| 機 種 | タイムスイッチ |

電子式タイムスイッチ 製造番号表示方法変更のお知らせ

| 扱 | A | 日付 | 2013 年 5 月 | 件名 | 電子式タイムスイッチ 製造年月表示方法変更のお知らせ |

(1) 番号体系

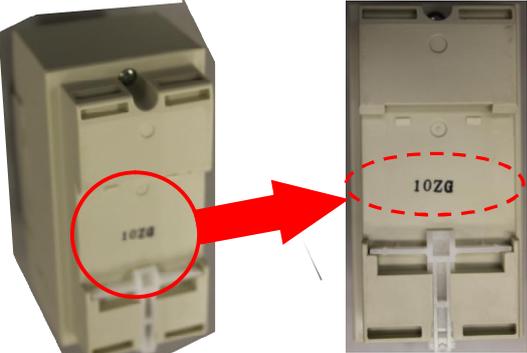
| 機種シリーズ | 変更前 | 変更後 |
|---|---|--|
| TSE-1 シリーズ TSE-2 ソーラー シリーズ TSE-61D シリーズ | ロット番号方式(製造年月のみ)の製造番号を 捺印で表示 例: 08 3 B R <ul style="list-style-type: none"> ↑ 欧州 RoHS 指令対応 ↑ 製品履歴 ↑ 製造月(10月,11月,12月は X,Y,Z) ↑ 製造年(西暦末尾 2 桁) | ランニング番号方式(製造年月+ランニング番号)の 製造番号をシール貼付で表示 例: Y 12 B 0001 o <ul style="list-style-type: none"> ↑ 欧州 RoHS 指令対応 ↑ ランニングNo.0001~9999 ↑ 製品履歴 ↑ 製造年(西暦末尾 2 桁) ↑ 製造月 (10月,11月,12月は X,Y,Z) |
| TSE-7 シリーズ | | ランニング番号方式(製造年月+ランニング番号)の 製造番号をシール貼付で表示 例: Y 12 B R 001 o <ul style="list-style-type: none"> ↑ 欧州 RoHS 指令対応 ↑ ランニングNo.001~999 ↑ 欧州 RoHS 指令対応 ↑ 製品履歴 ↑ 製造年(西暦末尾 2 桁) ↑ 製造月 (10月,11月,12月は X,Y,Z) |
| TSE-2 シリーズ | ロット番号方式(製造年月のみ)の製造番号を 捺印で表示 例: 08 3 B <ul style="list-style-type: none"> ↑ 製品履歴 ↑ 製造月(10月,11月,12月は X,Y,Z) ↑ 製造年(西暦末尾 2 桁) | ランニング番号方式(製造年月+ランニング番号)の 製造番号をシール貼付で表示 例: Y 12 B 0001 <ul style="list-style-type: none"> ↑ ランニングNo.0001~9999 ↑ 製品履歴 ↑ 製造年(西暦末尾 2 桁) ↑ 製造月 (10月,11月,12月は X,Y,Z) |
